改善箇所説明図

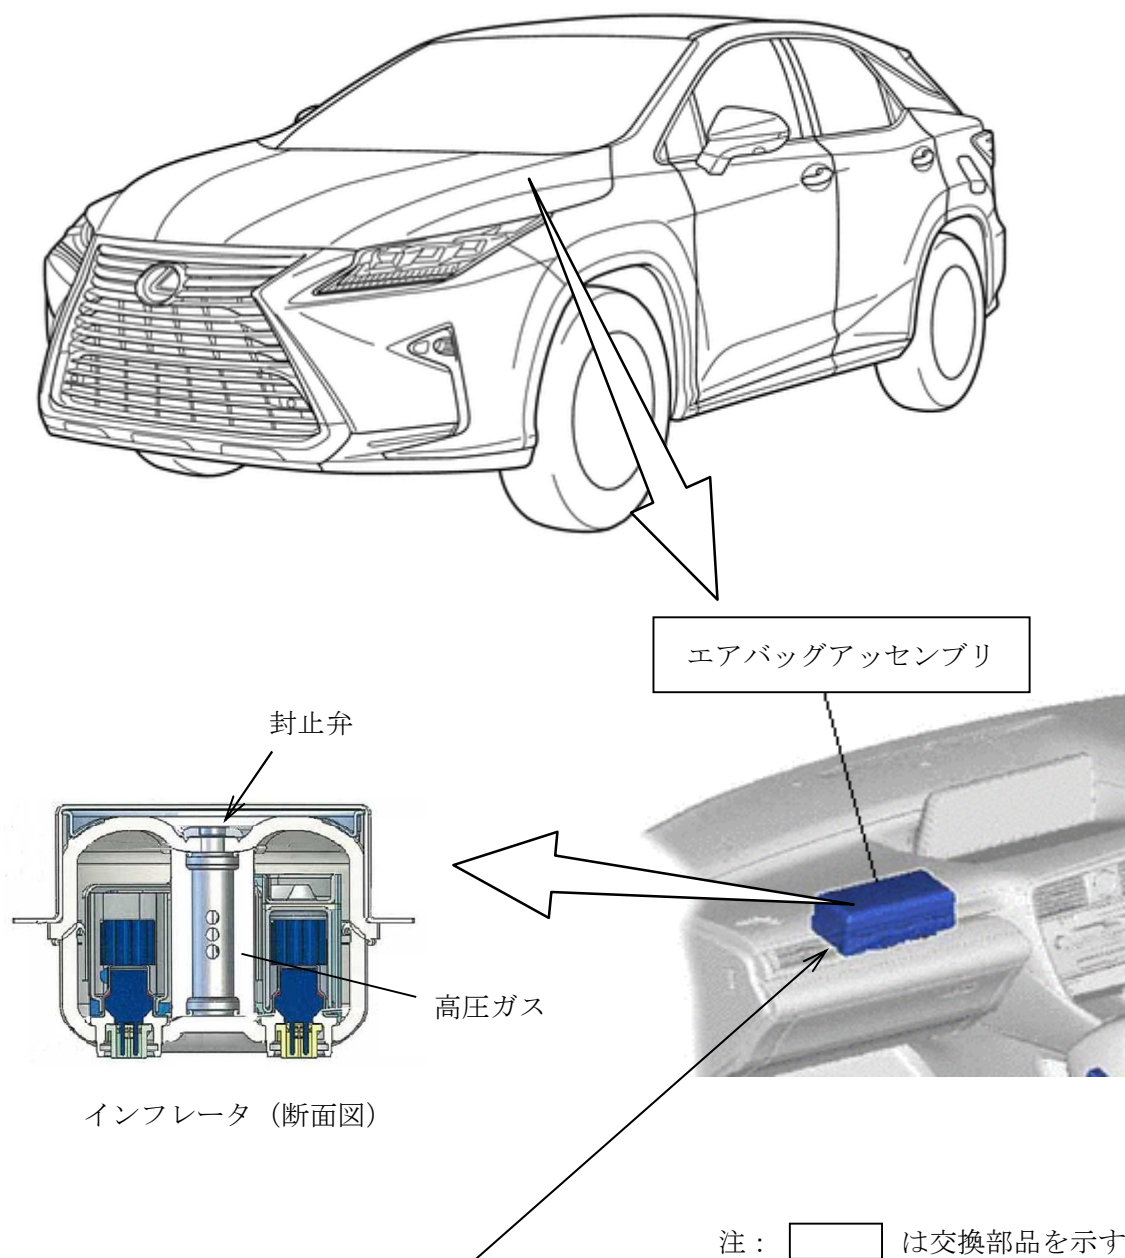
基準不適合発生箇所

助手席用エアバッグインフレーター（膨張装置）において、高圧ガス封止弁の溶接が不適切なため、当該弁の開弁圧力が低下しているものがある。そのため、意図せず高圧ガスが開放されて、エアバッグが展開するおそれがある。

改善の内容

全車両、助手席用エアバッグアッセンブリを良品と交換する。

識別：改善済車両には車台番号打刻位置の右側に黄色ペイントを塗布する。
